COMUNE DI VICENZA
AREA SERVIZI AL TERRITORIO

Oggetto: Istanza di VIA ai sensi dell'art. 27-bis del D.Lgs.152/20016 e ss. mm. e ii..
 Proponente – Agrifutura S.R.L..
 Progetto – Valutazione di impatto ambientale degli edifici 3A e 3B – P.I.R.U.E.A. Pomari.
 Localizzazione - comune di Vicenza, lotto compreso tra via Soldà, via Fermi e via Monsignor Onisto Arnoldo.
 Parere per la Conferenza dei servizi del 20 gennaio 2022.

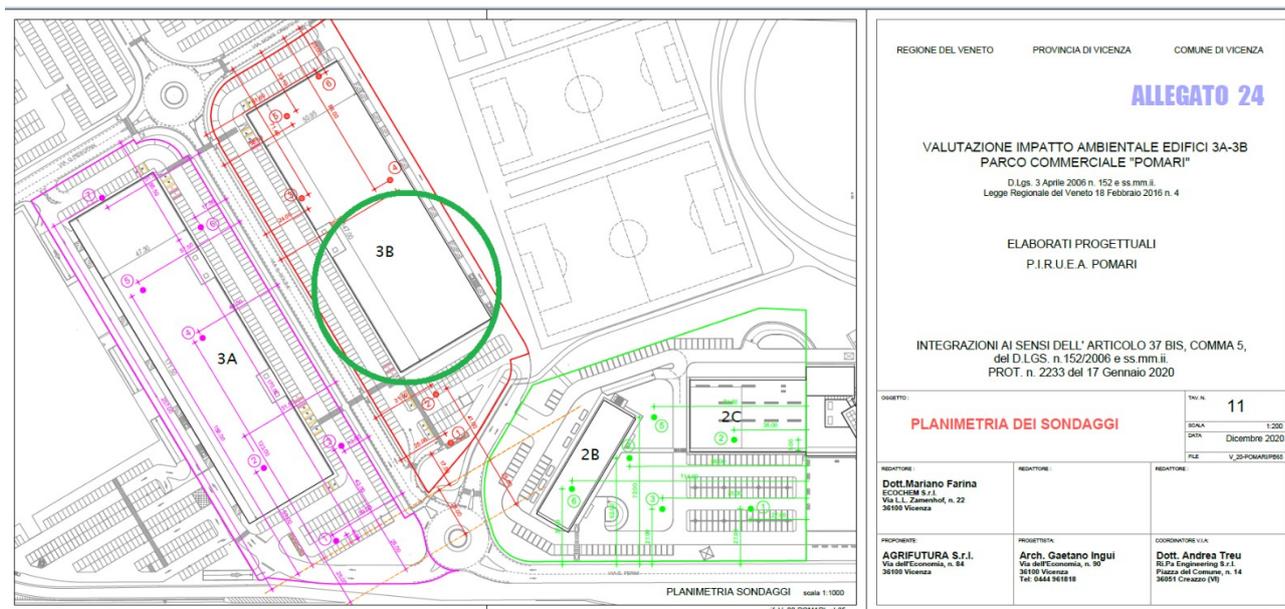
1. con riferimento alle indagini condotte per la verifica della qualità ambientale dei suoli, si rileva che vi è una porzione dell'area del lotto 3B non interessata da alcun sondaggio. Si ritiene opportuno che la Società provveda all'esecuzione di almeno un sondaggio integrativo nell'area evidenziata, da eseguirsi in posizione centrale o comunque significativa rispetto all'estensione.
